ZJEDNODUŠENÁ STUDIE DOPRAVNÍHO ŘEŠENÍ ULICE OKRUŽNÍ V OBCI TRUBÍN

STUPEŇ PD: **ZJEDNODUŠENÁ STUDIE**

DATUM: **04/2021**

Stanovisko ke studii PD „Zjednodušená studie dopravního řešení ulice Okružní v obci Trubín“

VARIANTA 1 - NÁVRH PRO "MÍSTNÍ KOMUNIKACI"

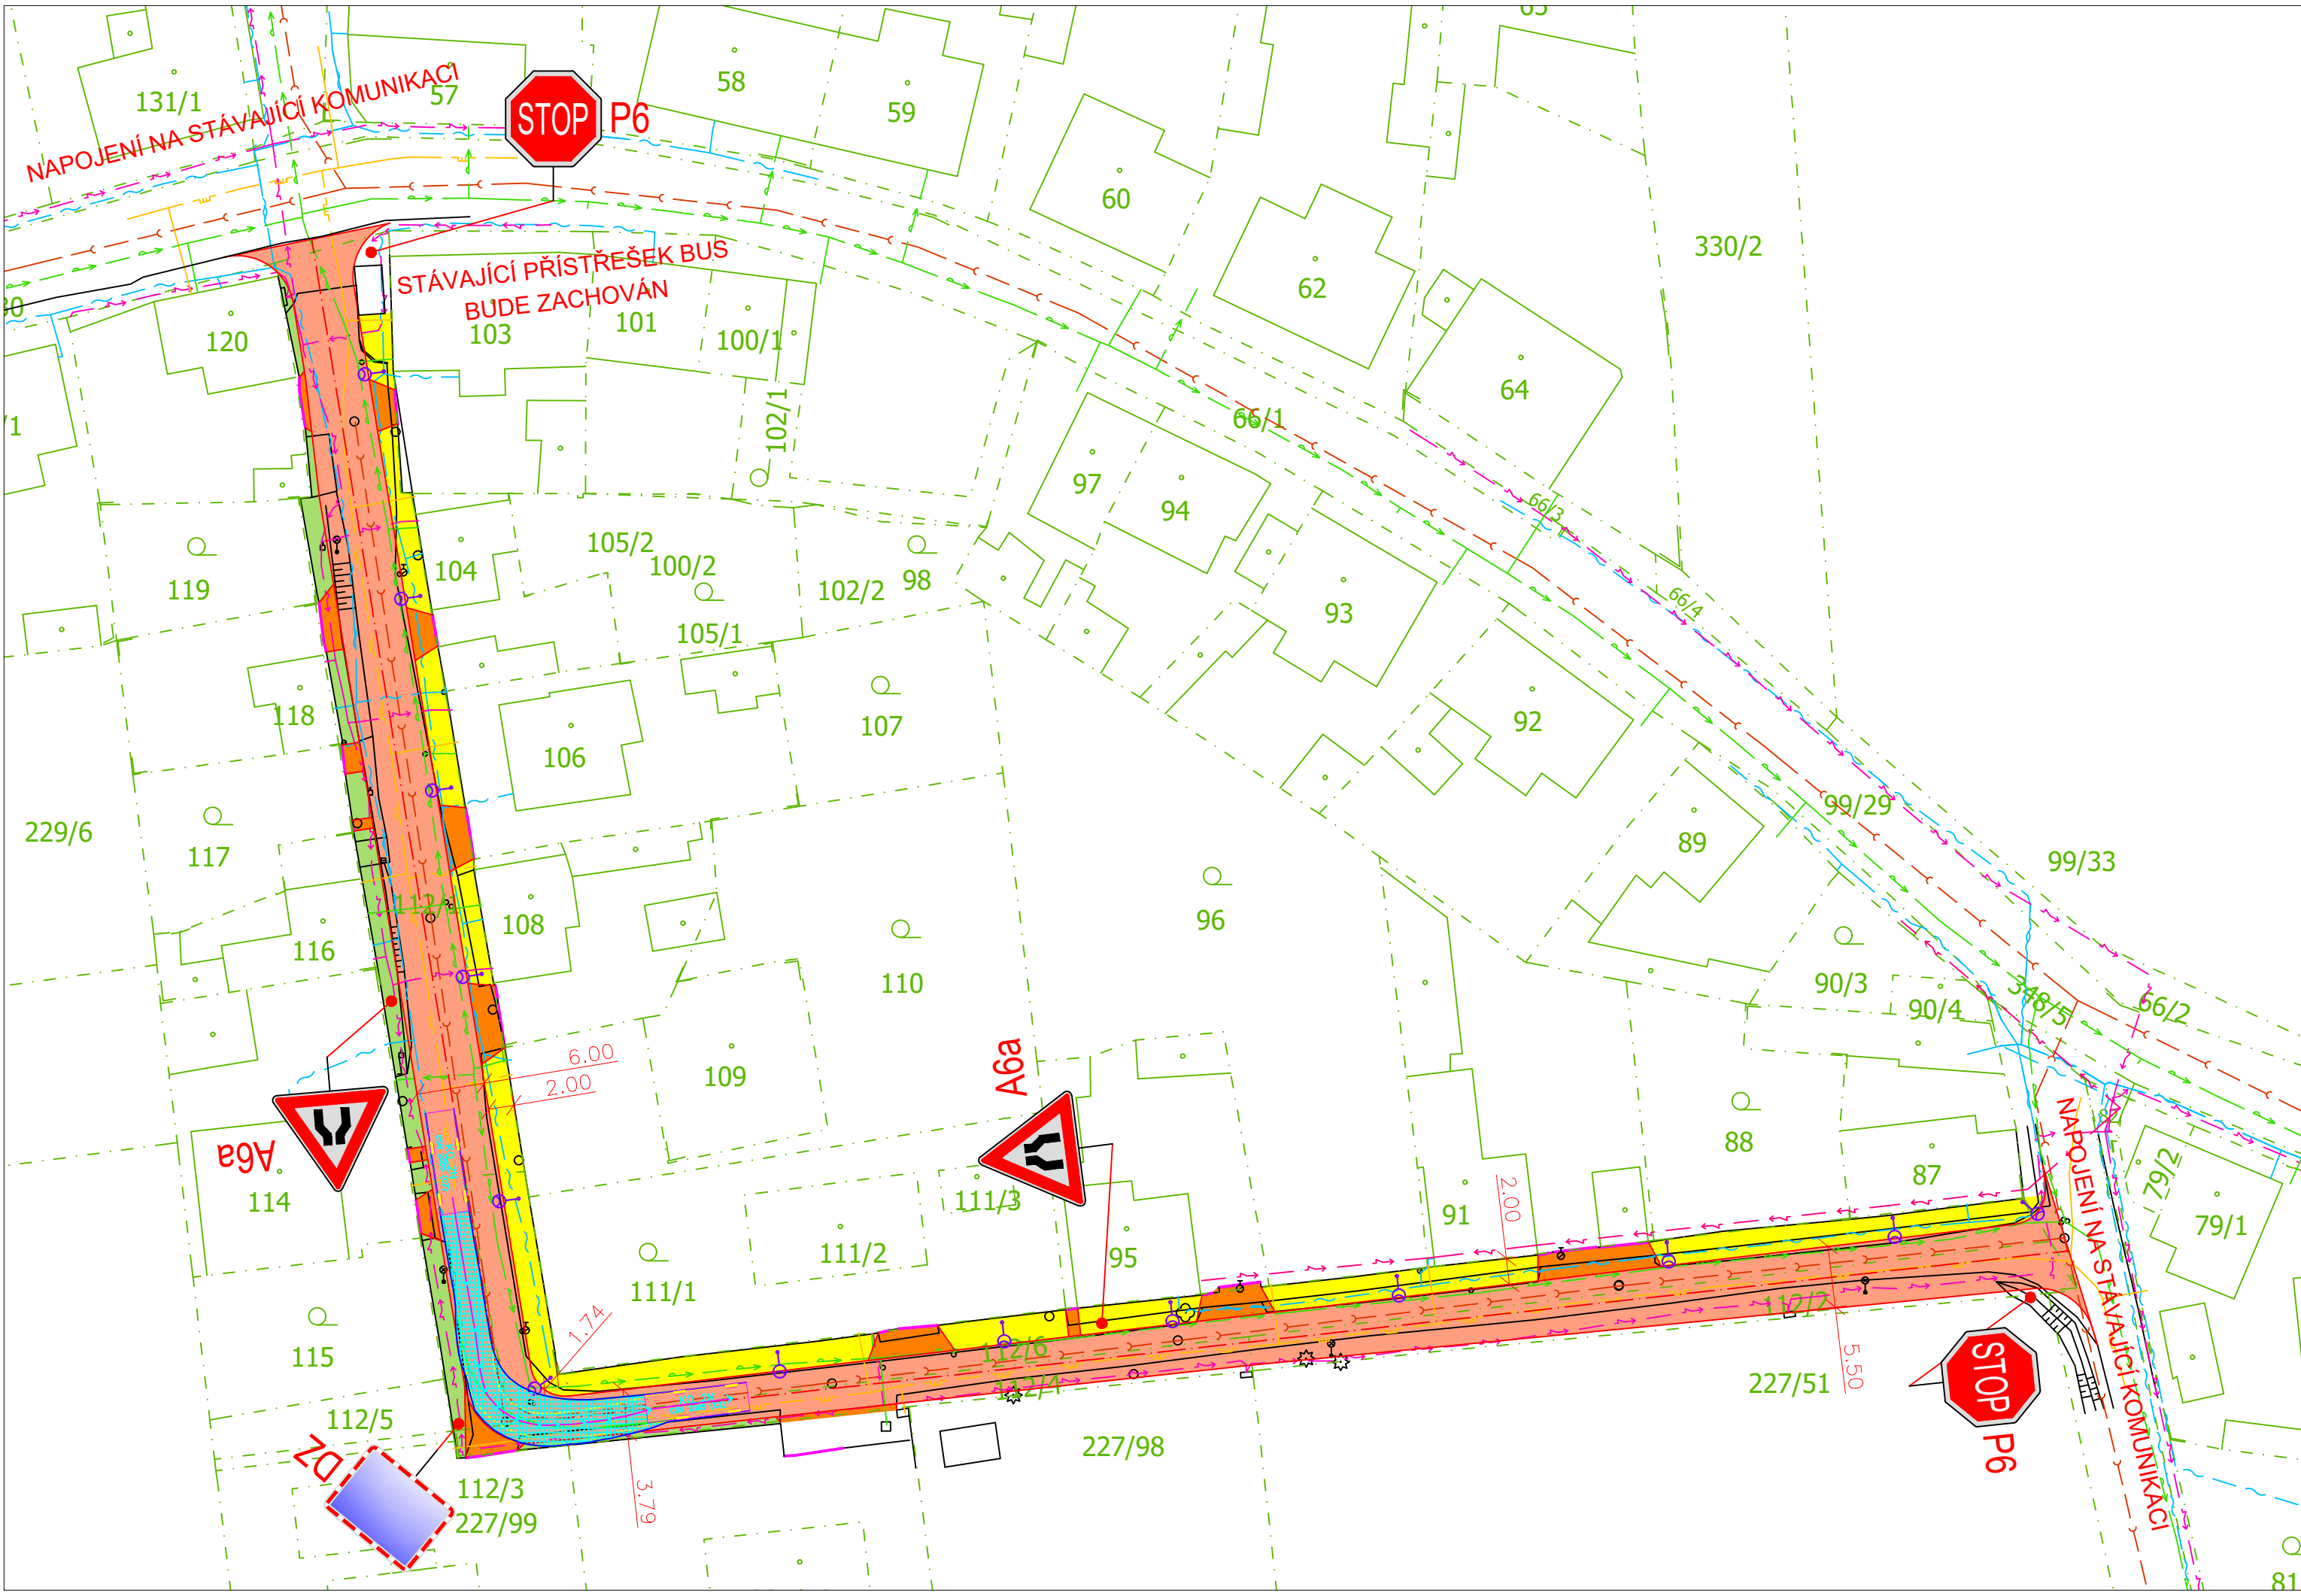
1. Místní komunikace - Pokud dojde k výstavbě nových rodinných domů v jižní části ulice, tak se budou velmi obtížně řešit vjezdy na pozemky a odstupové vzdálenosti od komunikace. Absence příležitostných stání.

Varianta 1 – městská komunikace

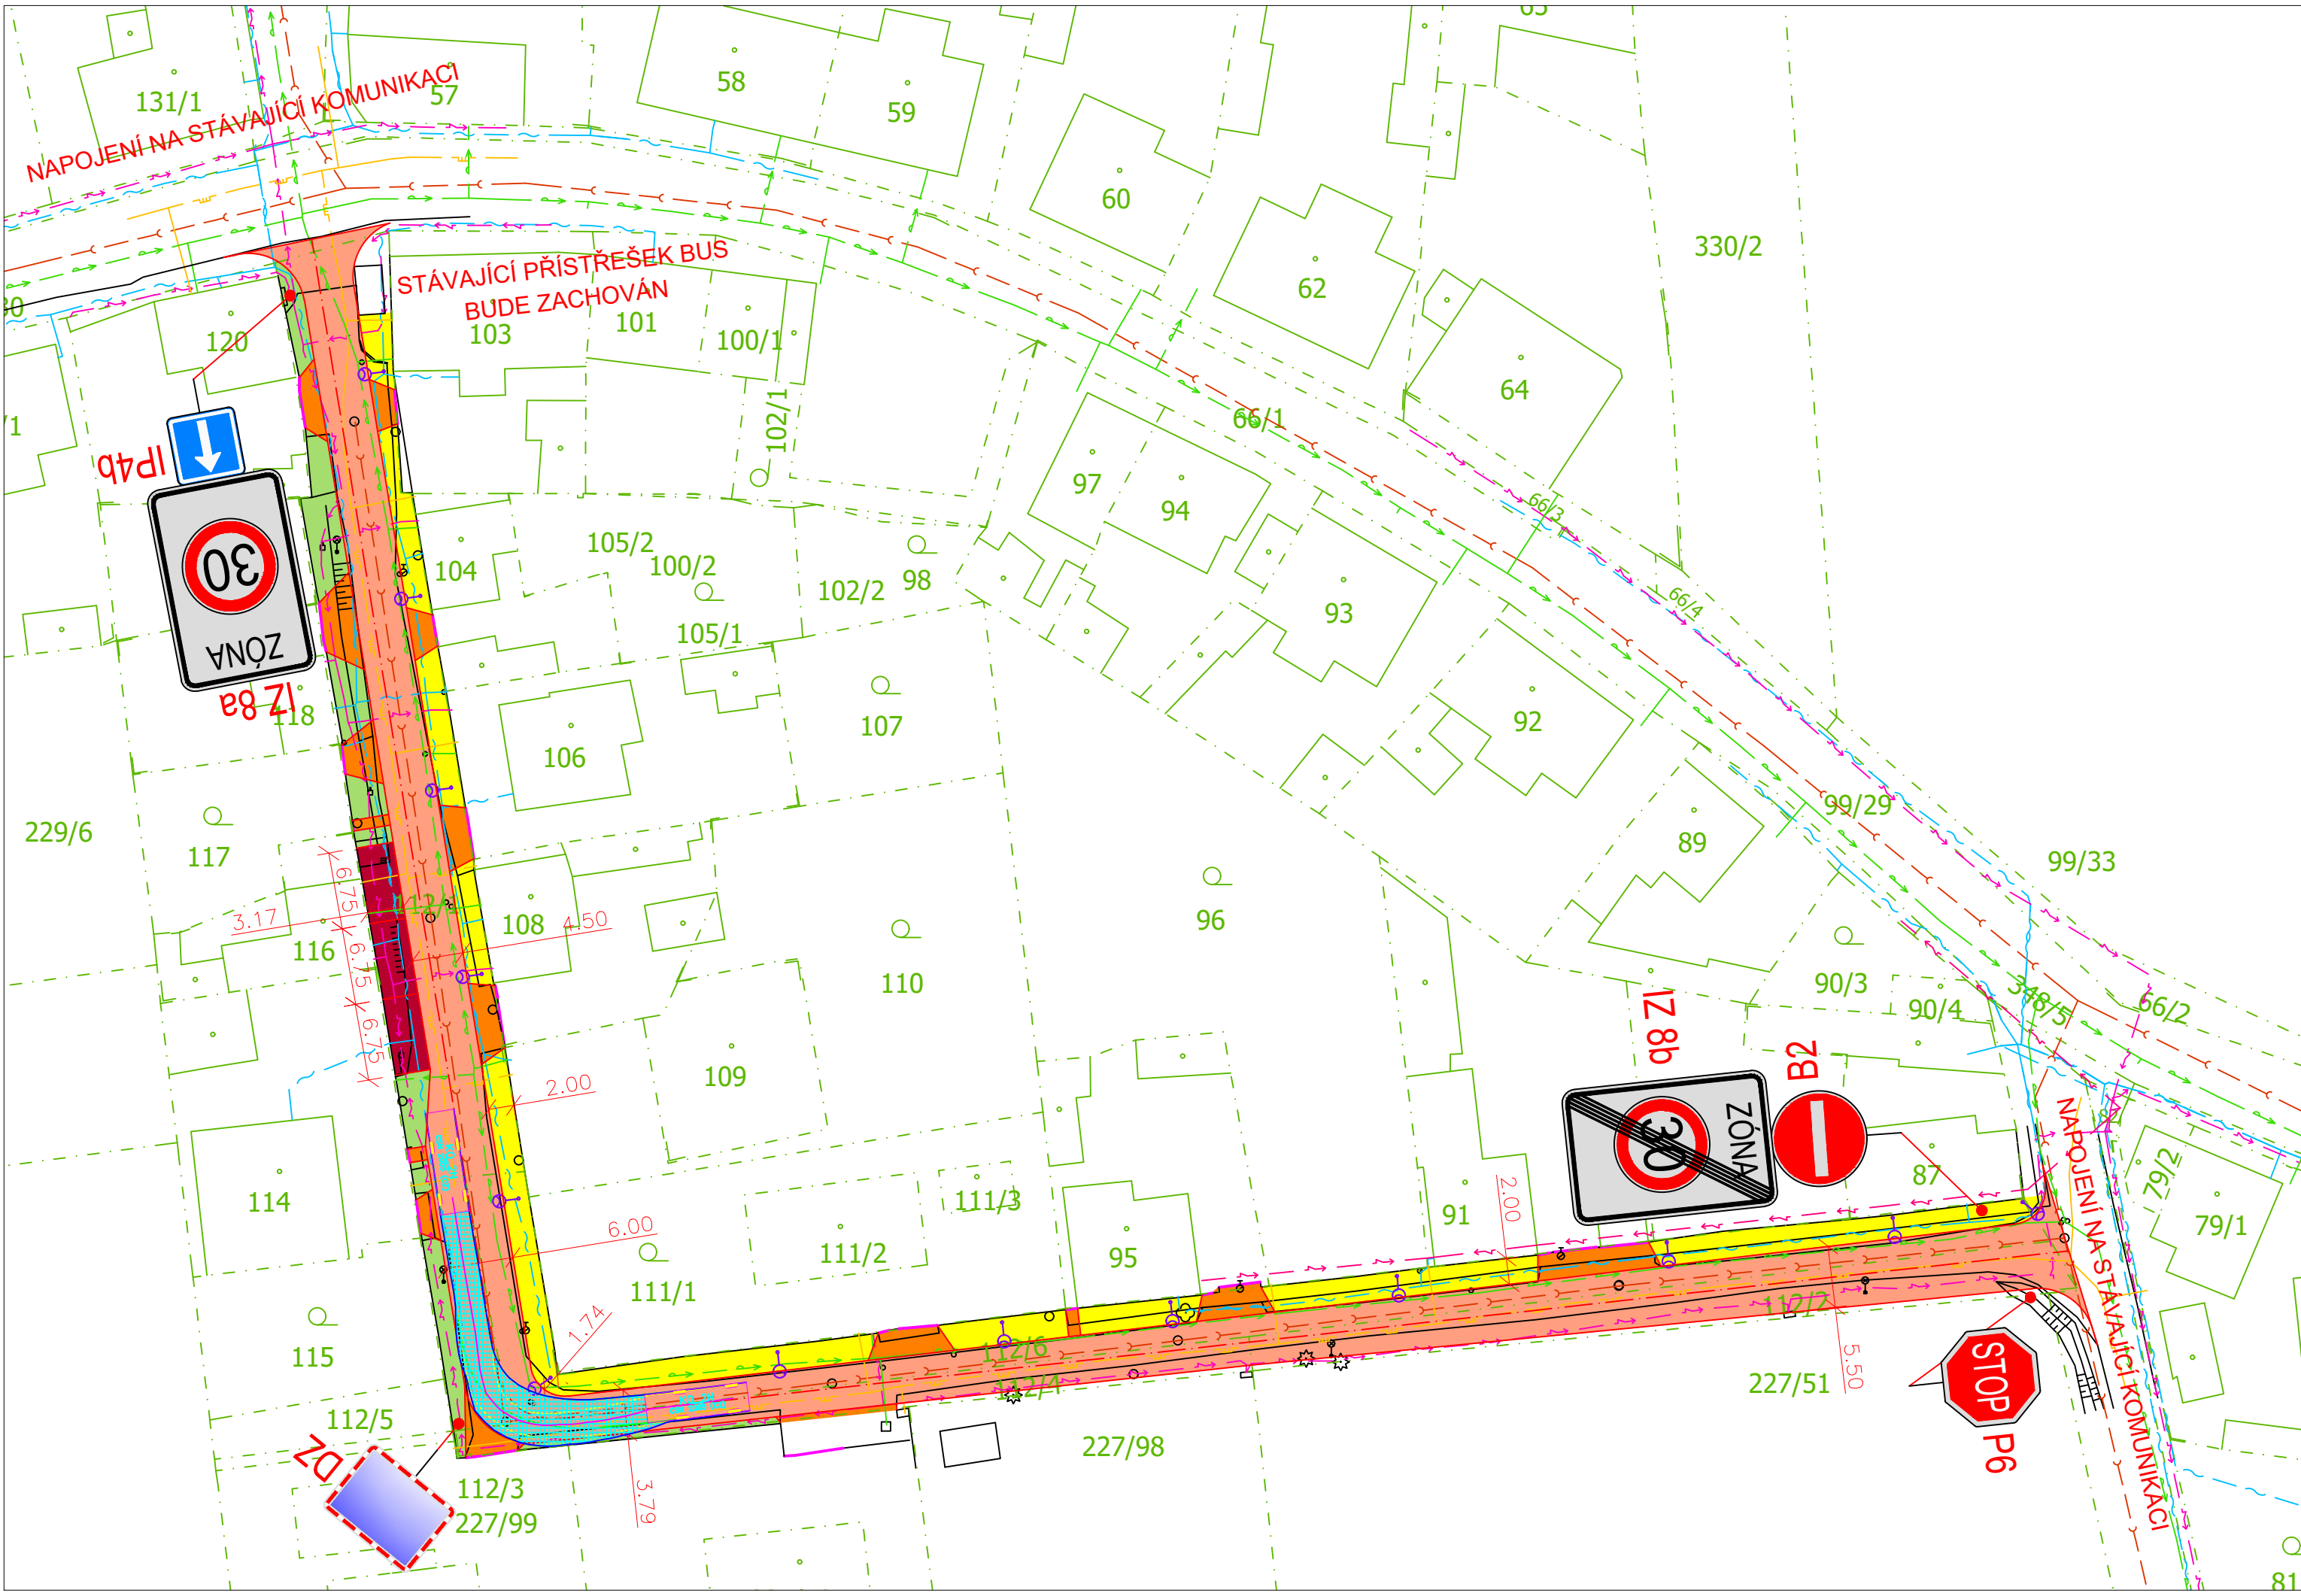
Jako druhou variantu doporučujeme komunikaci pojmout jako zónu tempo 30, která bude jednosměrná, šířka jízdního pruhu 3,5 m, šířka chodníku 2,0 m. V případě dostatečného prostoru komunikace doporučujeme umístit co největší počet podélných parkovacích míst. Na začátku vjezdu bude odsazen dlouhý zpomalovací práh (např. 10 metrů od krajské komunikace). V rámci zklidnění silničního provozu by dále byly umístěny uprostřed komunikací zpomalovací prahy.

2. Zóna tempo 30 - velmi stísněné podmínky pro průjezd automobilů. Pokud dojde k výstavbě nových rodinných domů v jižní části ulice, tak se budou velmi obtížně řešit vjezdy na pozemky a odstupové vzdálenosti od komunikace.
